Vorblatt zu Anlage 17.3a und 17.4a

Auflistung der geänderten Lagepläne aus
dem schalltechnischen Gutachten zum Projekt

„Linie 1 Verlängerung bis Mittelshuchting
einschließlich Linie 8 bis Landesgrenze“

Anlage 17.3a.1 (geänderter Übersichtslageplan):

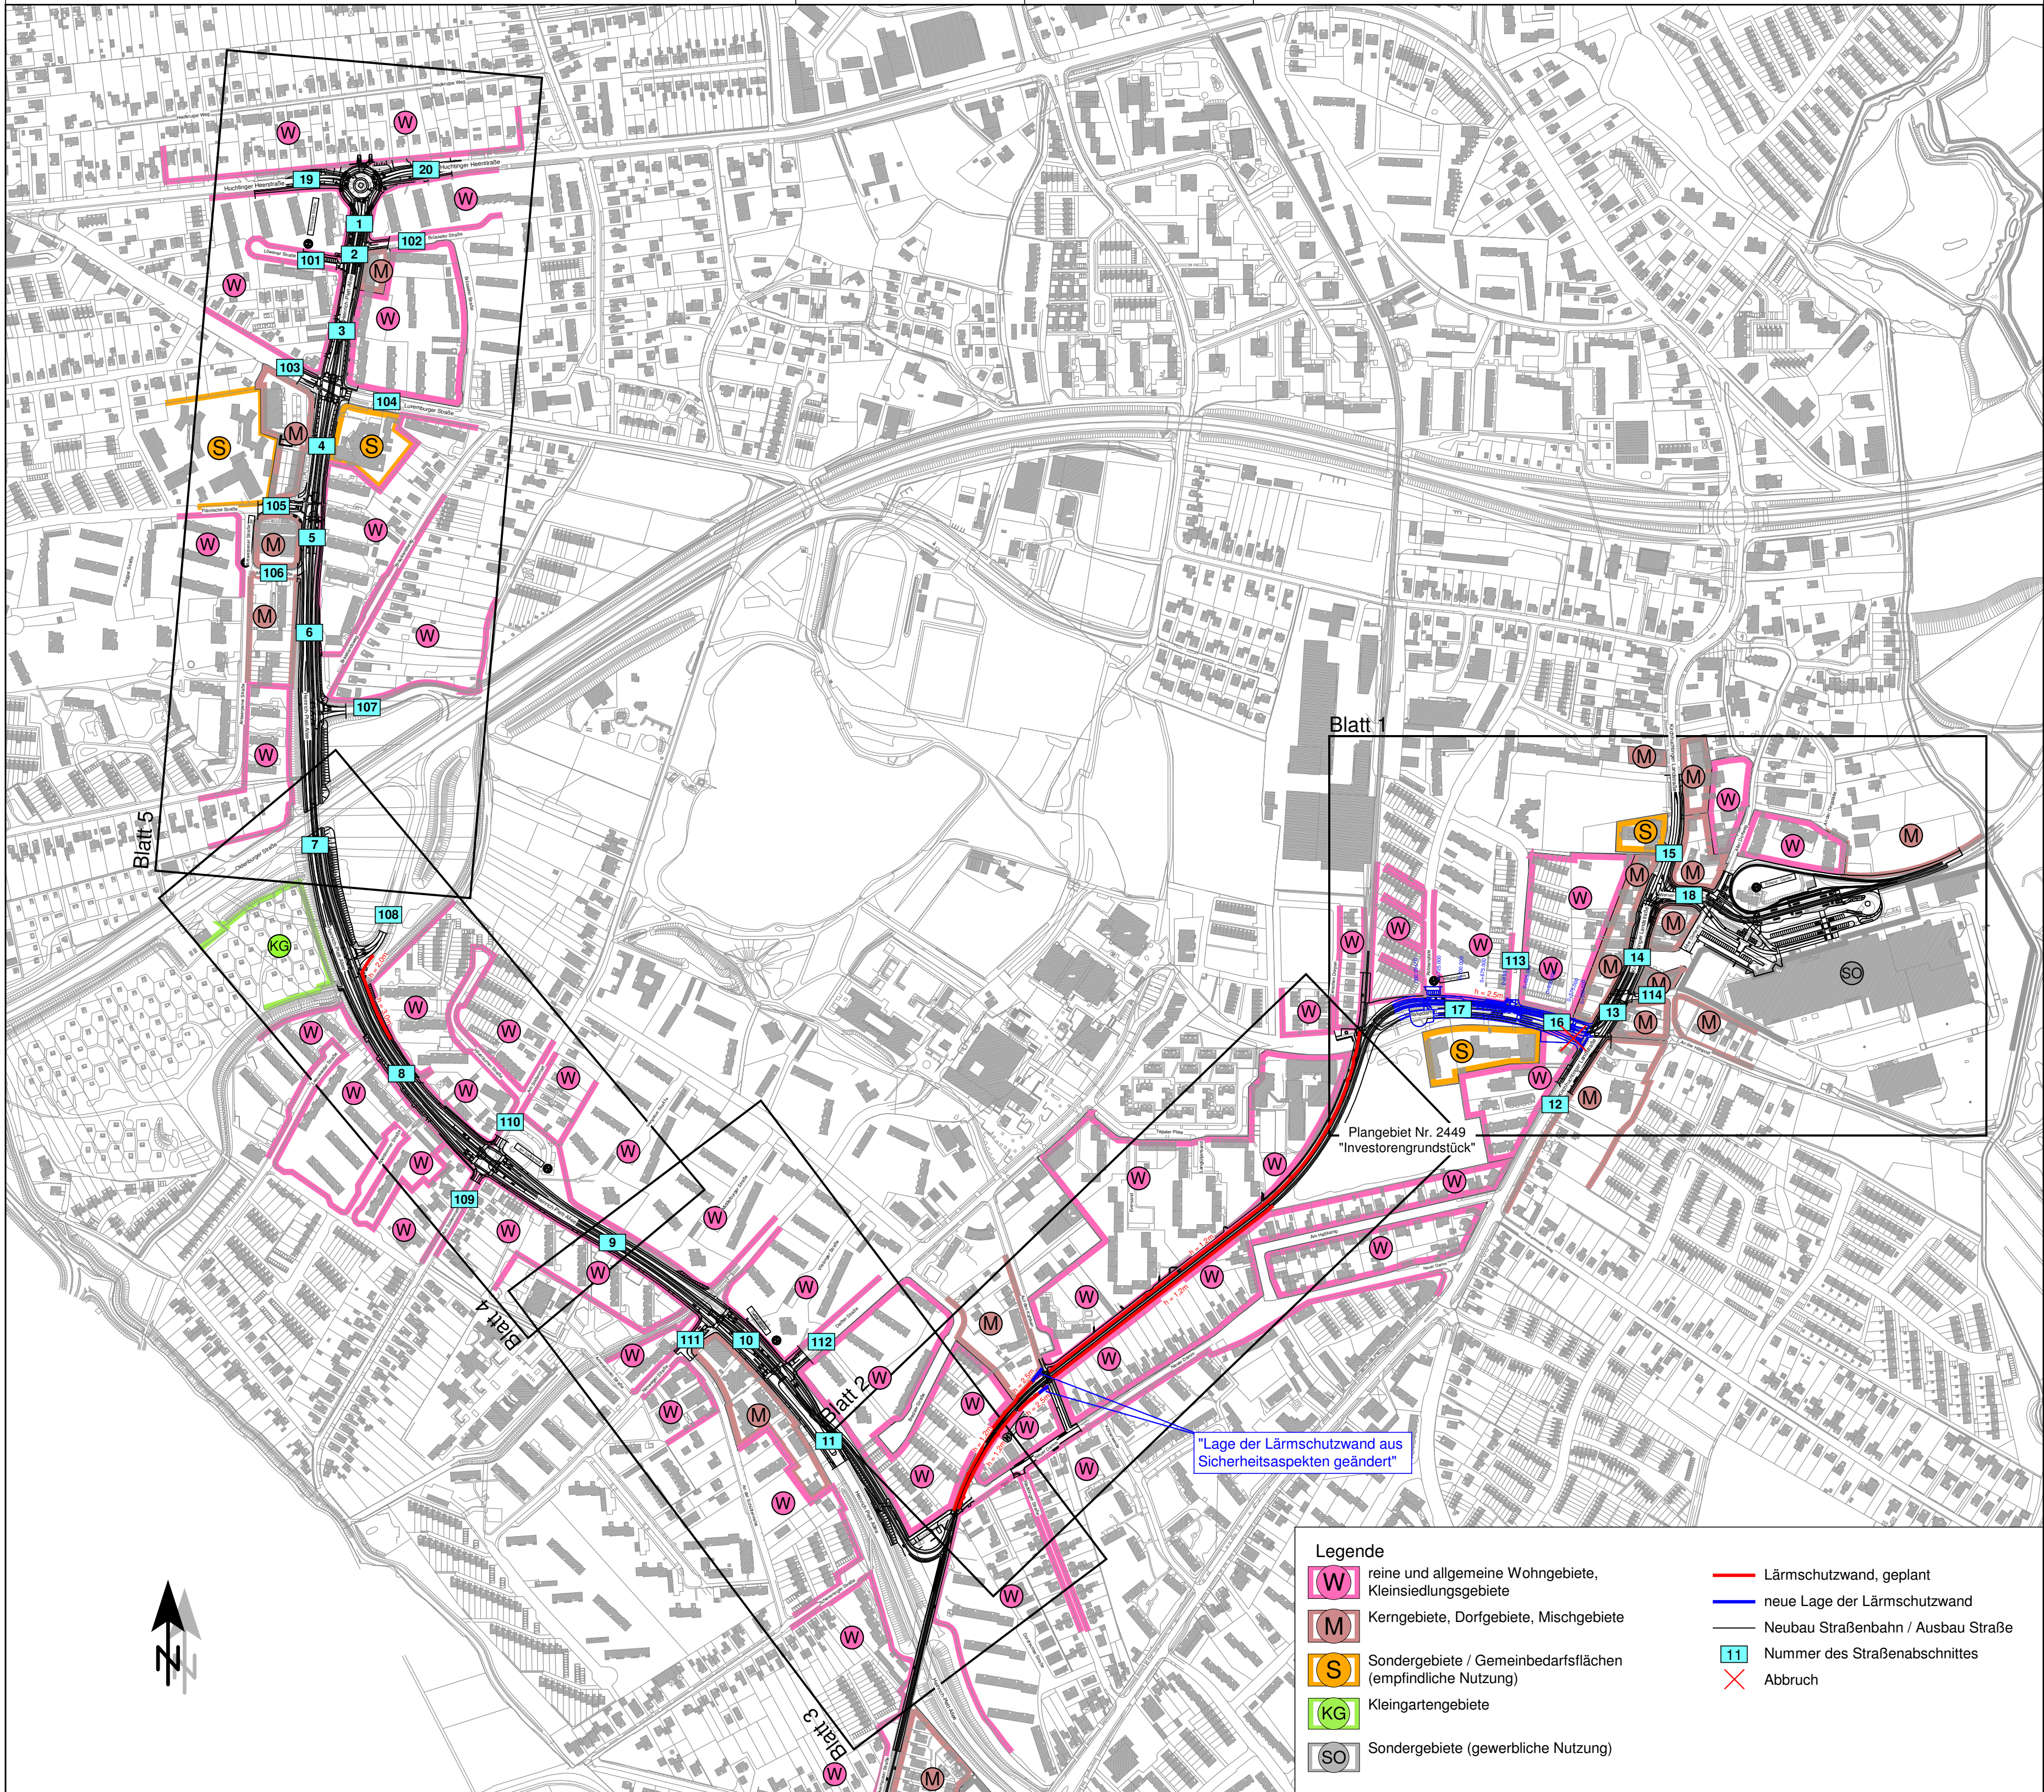
2	Lage der Straßenbahntrasse und Straßenquerschnitt geändert	11.9.2015	Templin
1	Lage der Lärmschutzwand geändert	11.9.2015	Templin
Index	Art der Änderung	Datum	Name
